工程指示 / 要求簡箋(E.I.)

工程指示編號：EI / 5635 / 23

工程名稱：將軍澳日出康城 11

工程項目：幕牆 收口鋁板 大貨 深銅色 AQ-14,15,19,20,37

圖號 AQ-14

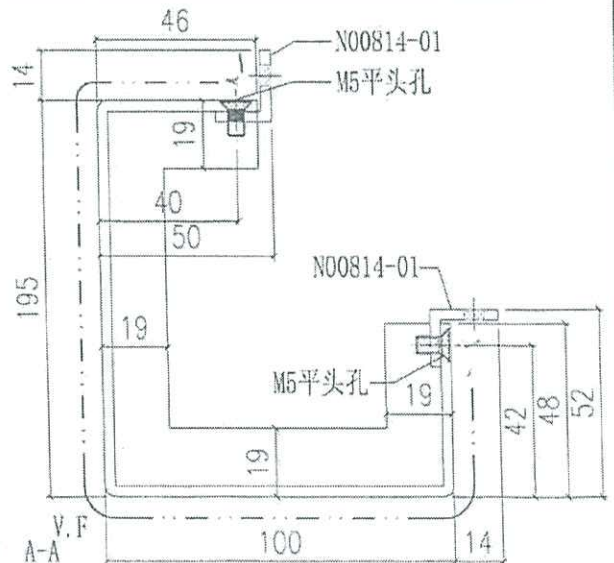
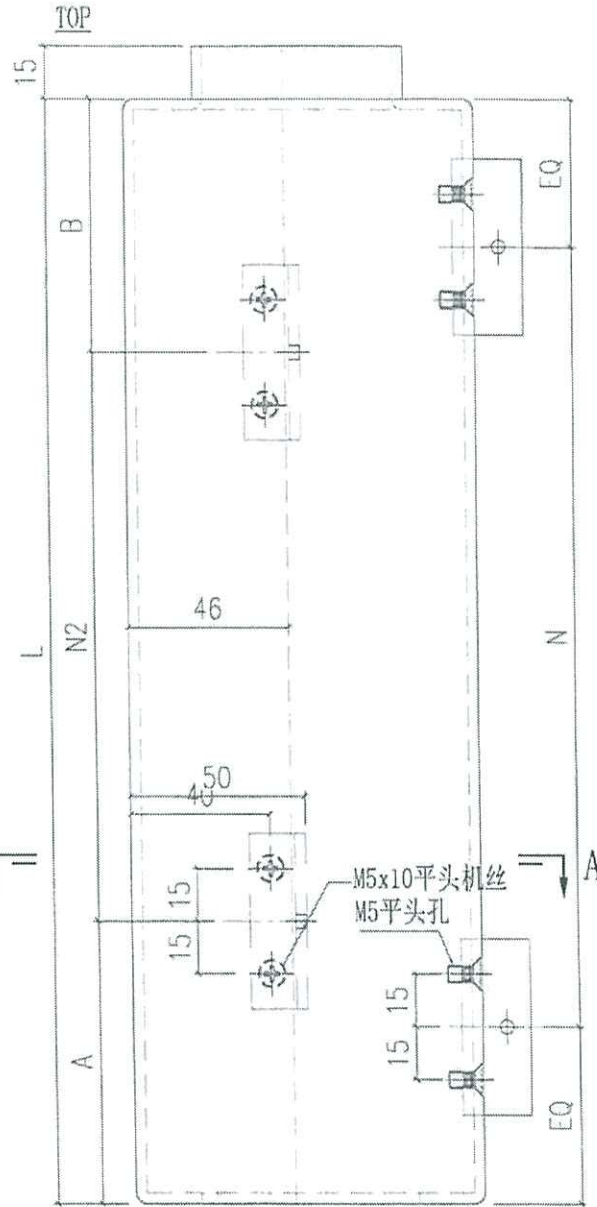
現轉為深銅色
ECD3W04976S-JF2

工程號	J858	類別		物料號	-	
地盤	康城11期	制圖	W. E. X	2022-08-11	圖號	AQ-20
圖紙名稱	鋁折件	復核	-	-	數量	-
材料	3.0mm 鋁板	批准	-	-	單件重量	(KG)

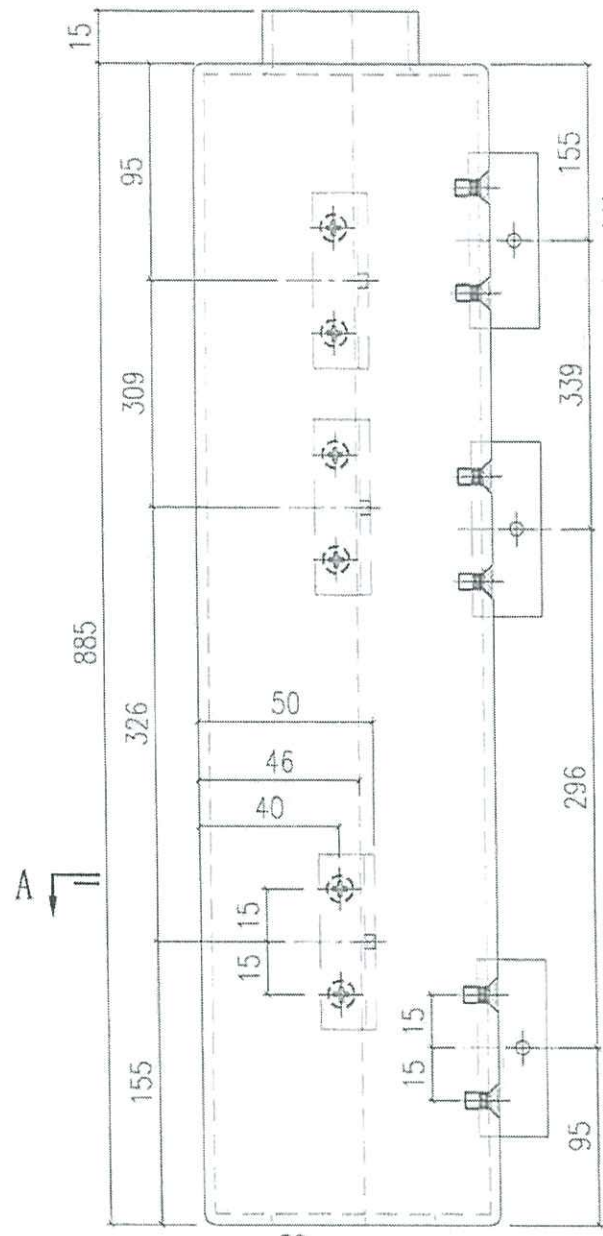
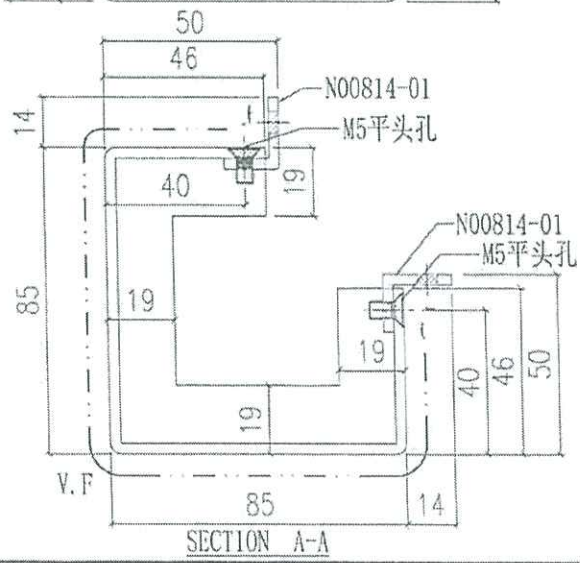
現轉為深銅色
ECD3W04976S-JF2

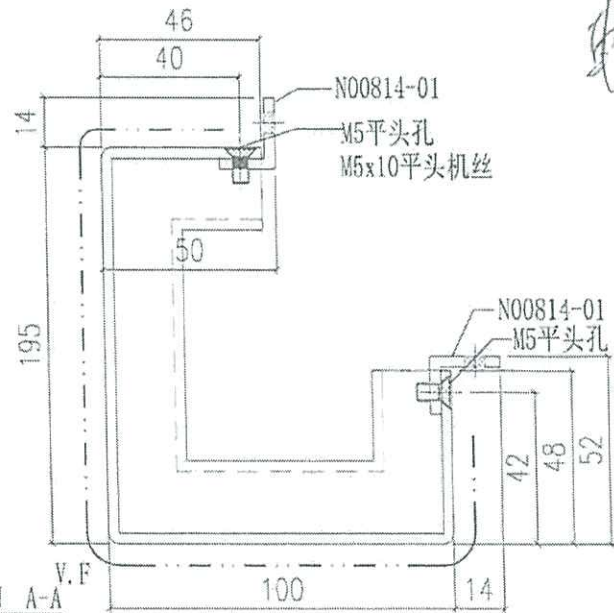
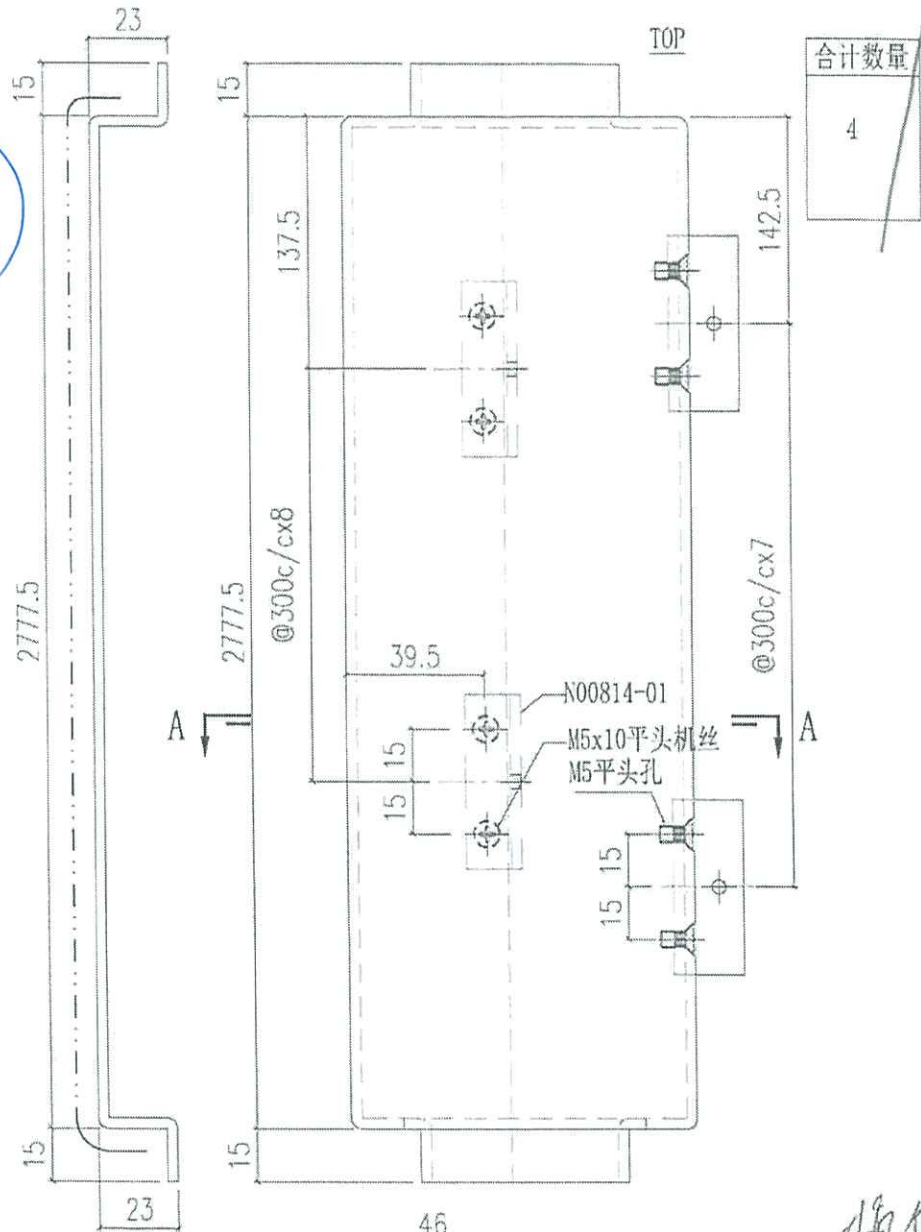
現轉為深銅色
ECD3W04976S-JF2
